Rubrique C
Les chaudières de petite puissance à brûleur soufflé
FSB... / FSC...**FR**Kit de liaison chaudière/préparateur
Colis ER594 - ER596

N° ITOE0183

15/10/2015

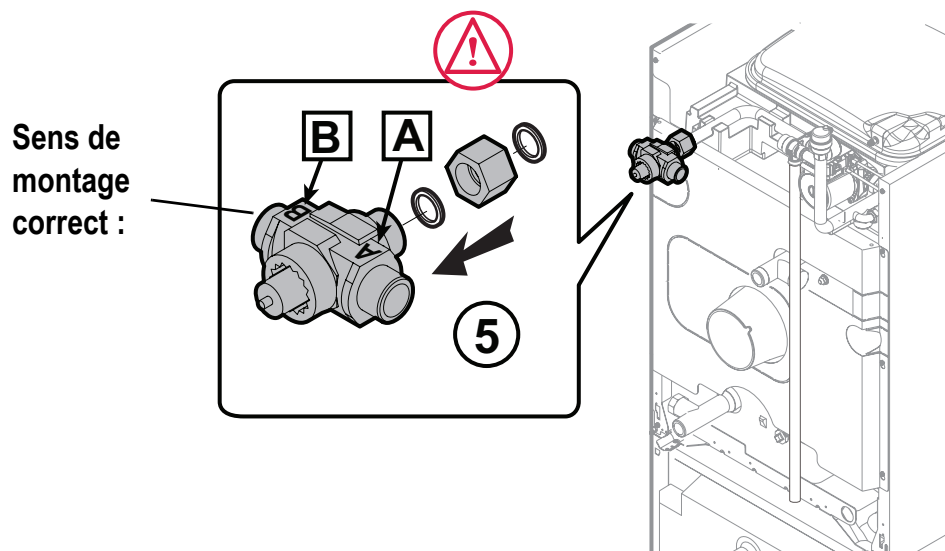
Suite à une erreur en notice, le sens de montage inversé de la vanne 3 voies entraîne un dysfonctionnement tel que l'absence de réchauffage de l'eau chaude sanitaire.

Monter la vanne 3 voies comme indiqué ci-dessous :

i Les notices version **-04** sont rectifiées et disponibles en cliquant sur les liens ci-dessous :
